Mission régionale d'autorité environnementale  
ÎLE-DE-FRANCE

**Avis délégué  
de la Mission régionale d'autorité environnementale  
d'Île-de-France sur le projet de parc d'activités et de logistique  
sis 1, avenue Boule, à Beauchamp (Val d'Oise)**

N°MRAe 2021 - 5581

Illustration 3: Plan masse à l'échelle du terrain d'assiette.  
 Source : mémoire, p. 11 L'orientation indiquée est inexacte : le nord est en haut à gauche.

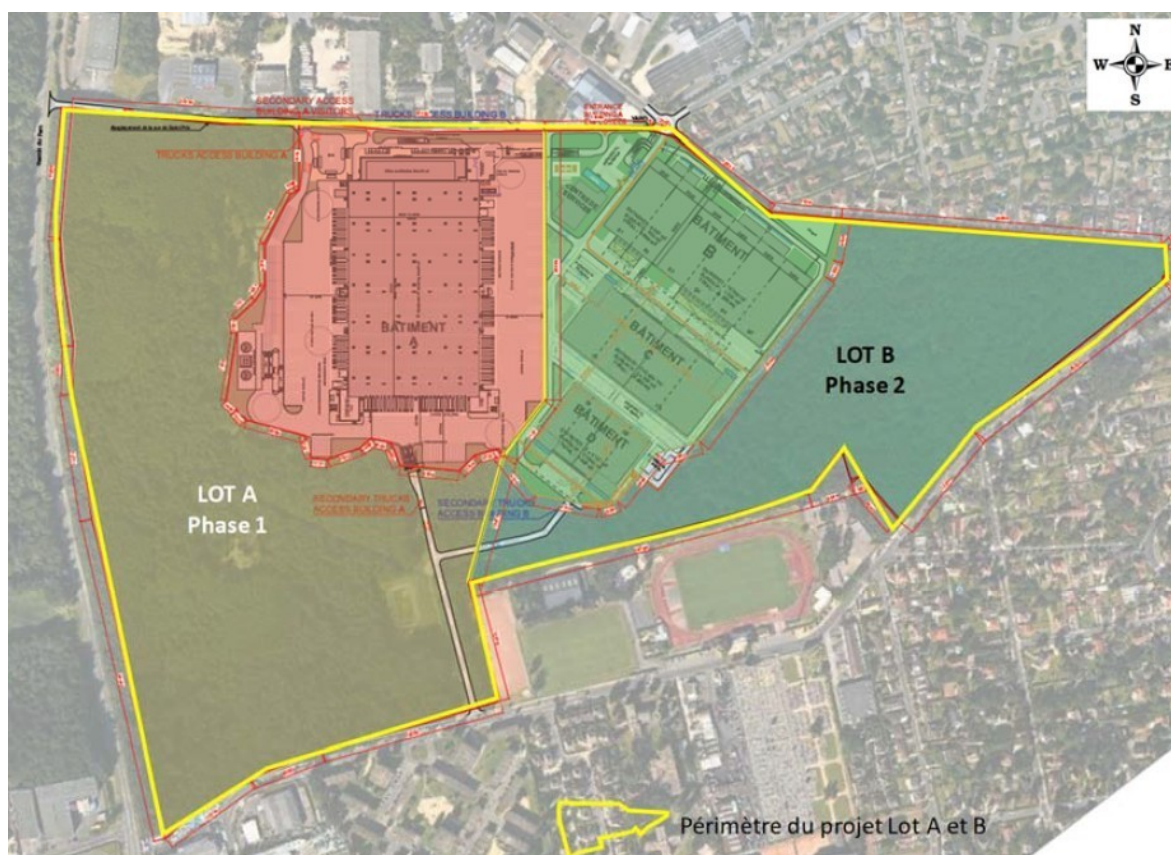
Le mémoire évoque également une voie existante traversant le bois au sud du lot A, pour déboucher sur l'avenue de l'Égalité, qui sera « réhabilitée » (mémoire, p. 14). Elle sera réservée principalement aux services de secours et utilisée de façon exceptionnelle pour la sortie des poids lourds. Il convient de vérifier si cet aménagement est compatible avec le PLU de Beauchamp (espace boisé classé sur une grande partie des boisements)<sup>9</sup>. De plus, la nature et l'état actuels de cette voie (voir ill. 4) ne sont pas indiqués, ni les caractéristiques précises de l'état futur (largeur, etc.). Par ailleurs, le plan masse représente aussi une autre voie qui débute au sud du lot B et se raccorde à la voie décrite précédemment, sans que le mémoire ne la mentionne explicitement (voir ill. 3).

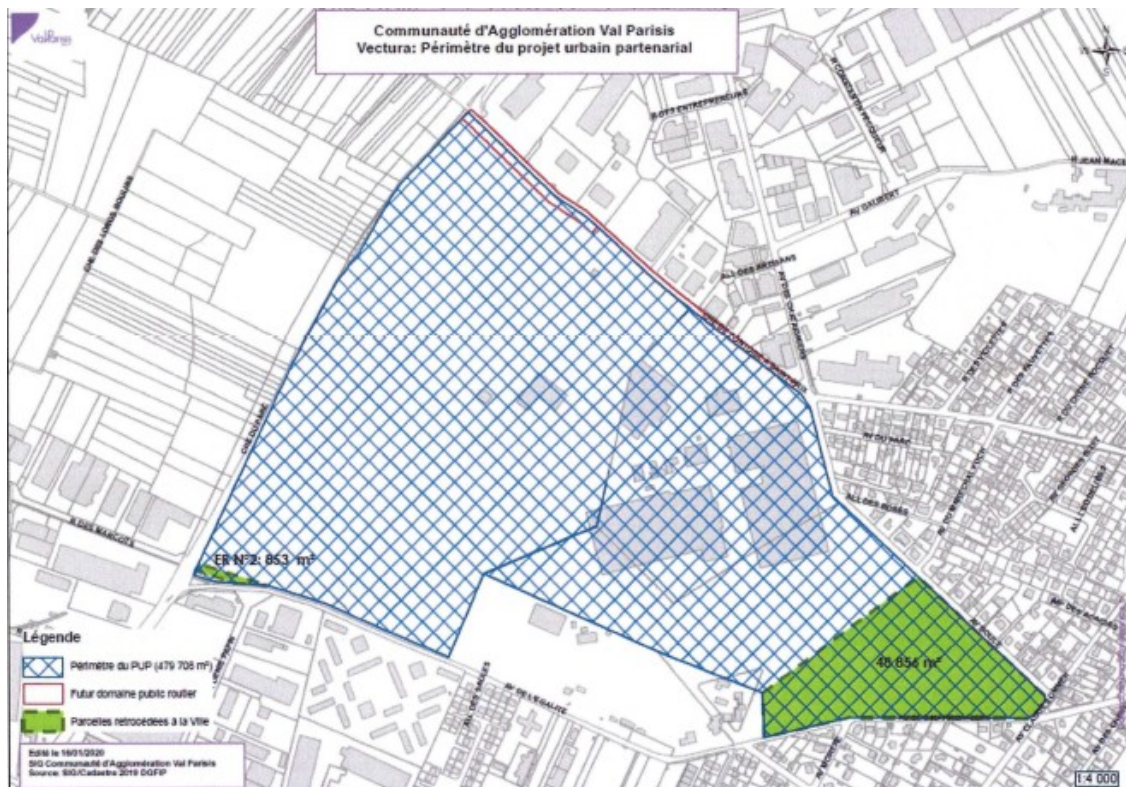
Concernant l'emprise qui restera propriété de la SCI LUCIA, la CAVP souhaite que « les boisements existants [...] soient régénérés, aménagés et entretenus, au profit notamment des 2500 salariés<sup>11</sup> annoncés » (p. 3 de la convention, mémoire p. 64). Toutefois, l'étude d'impact n'explique pas la manière dont le projet répond à cette attente.

Illustration 6: Disposition des bâtiments et desserte par les voiries. Source : mémoire, p. 13

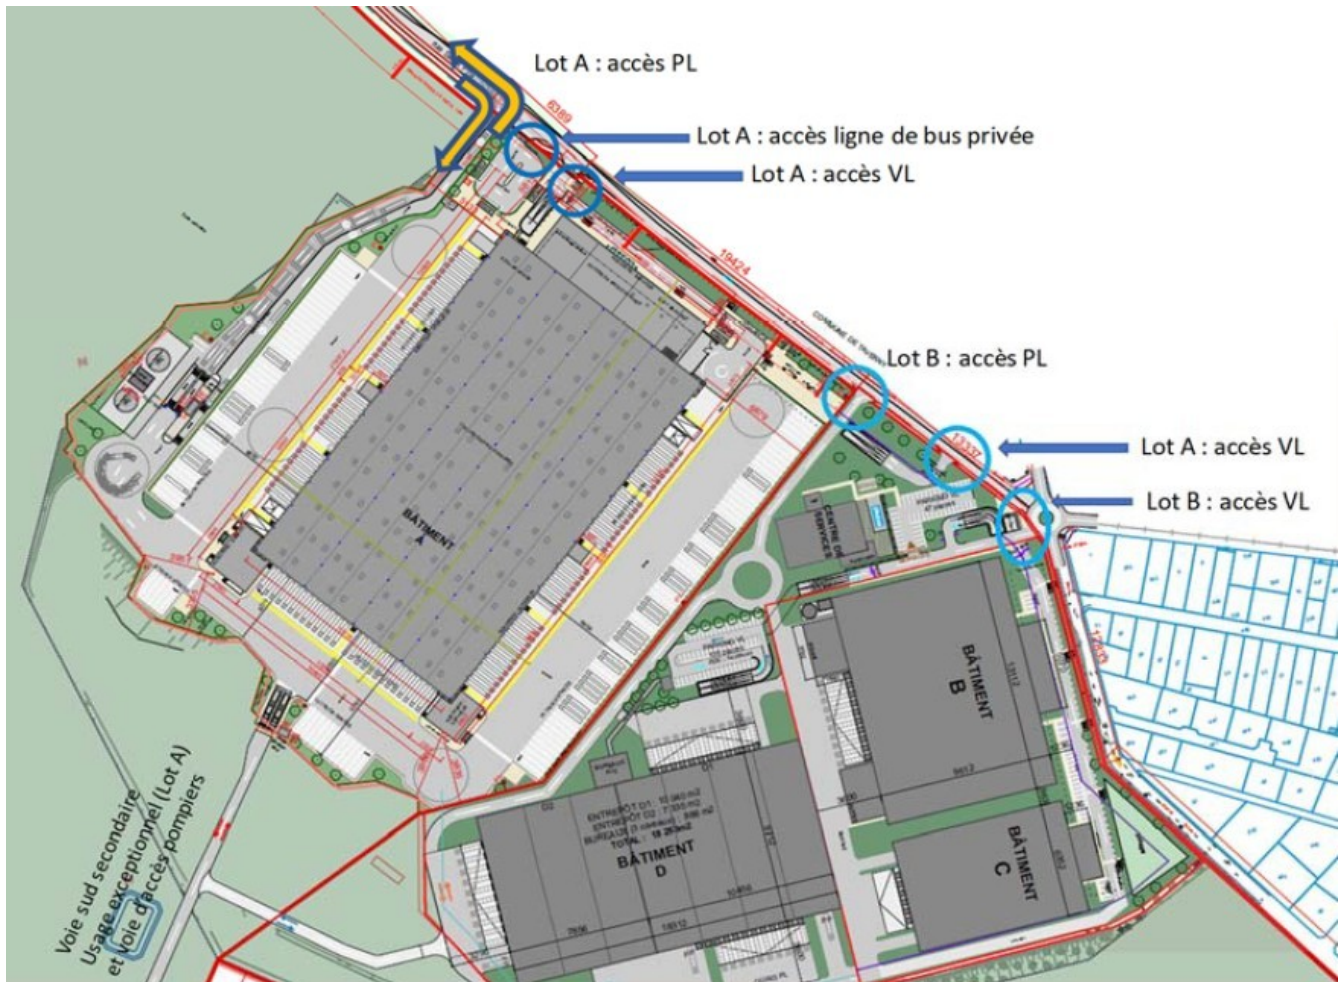
Par ailleurs, le projet prévoit une desserte routière exclusivement par la rue Saint-Prix au nord. Or, la création d'une « voie d'accès secondaire à usage exceptionnel » qui débouche sur l'avenue de l'Égalité, associée au projet de raccordement de celle-ci à la RD 411, offrira également un accès routier potentiel par le sud depuis les grands axes. Ainsi, les habitations existantes implantées le long de l'avenue de l'Égalité (résidence du stade) pourraient être exposées aux nuisances générées par un trafic induit par le projet si l'entreprise choisissait d'exploiter différemment cet accès.

Illustration 9: habitats naturels du terrain d'assiette, compléments à l'EI, p. 15 (illustration différant de celle de l'avis précédent)

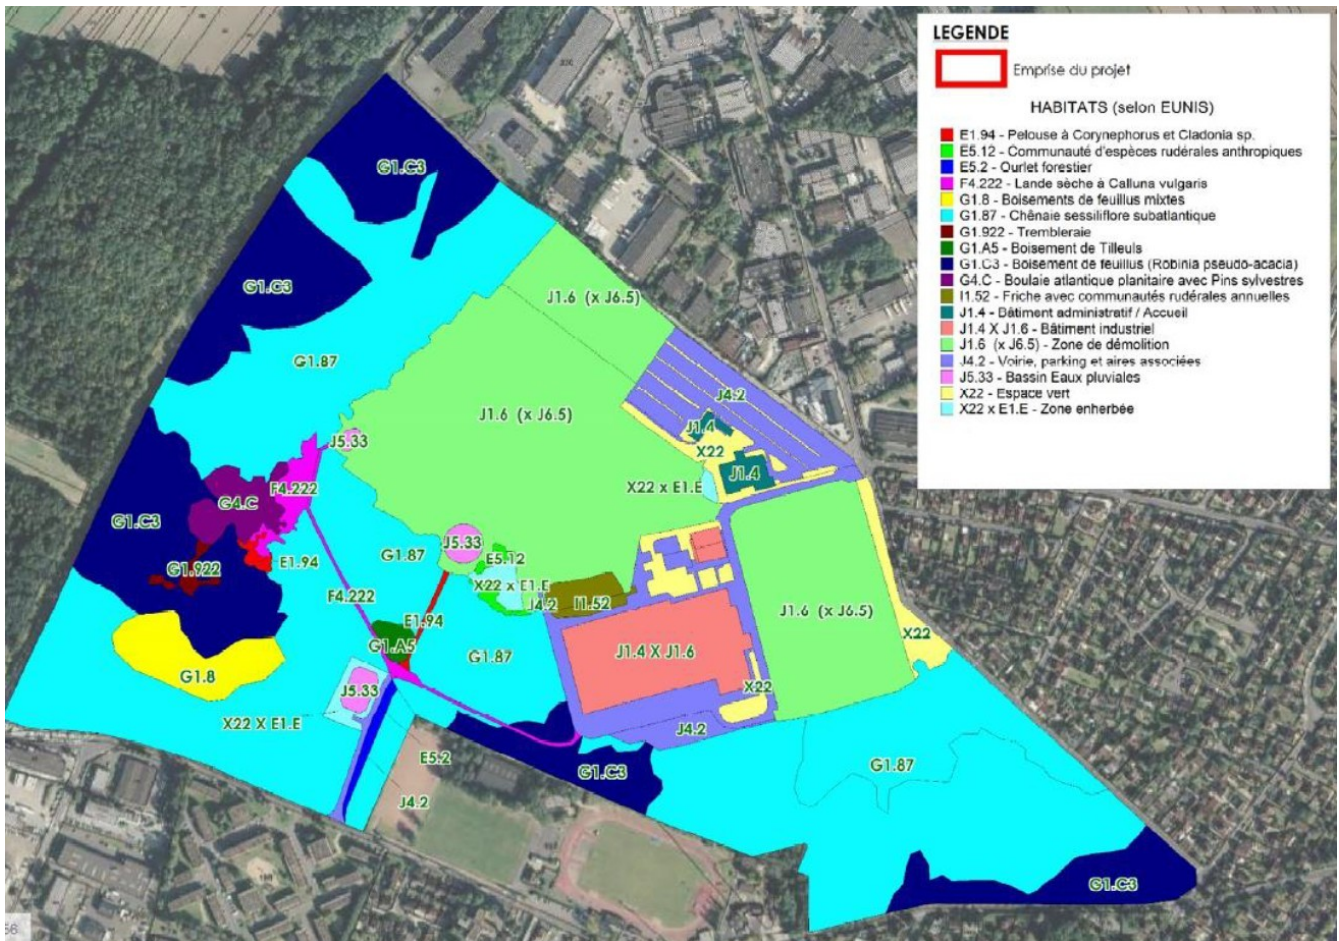
L'essentiel du projet n'empiète pas sur la forêt, en limitant son périmètre à l'emprise industrielle, ce qui respecte le PLU (espace boisé protégé). Pour la MRAe, le projet est toutefois susceptible d'impacts sur la biodiversité, notamment au niveau des espaces localisés en lisières, au niveau des espaces verts de l'emprise industrielle, et compte-tenu des nuisances liées à l'activité projetée. Par ailleurs, les projets de création ou de réhabilitation de voies au nord et au sud se développent dans l'emprise du bois, hors des emprises industrielles.

La MRAe relève, de plus, que la Pipistrelle commune et le Lézard vert affectionnent les lisières de forêt. Si les ourlets forestiers sont colonisés par des plantes exotiques envahissantes, l'annexe biodiversité souligne néanmoins que ces habitats présentent un potentiel d'amélioration écologique<sup>20</sup>.

Des clôtures sont présentes sur le site (autour du terrain d'assiette et probablement aussi autour des implantations industrielles). Elles sont, selon la MRAe, susceptibles de constituer un obstacle pour les continuités écologiques locales. Le maître d'ouvrage n'a semble-t-il pas cherché à résoudre cette problématique.
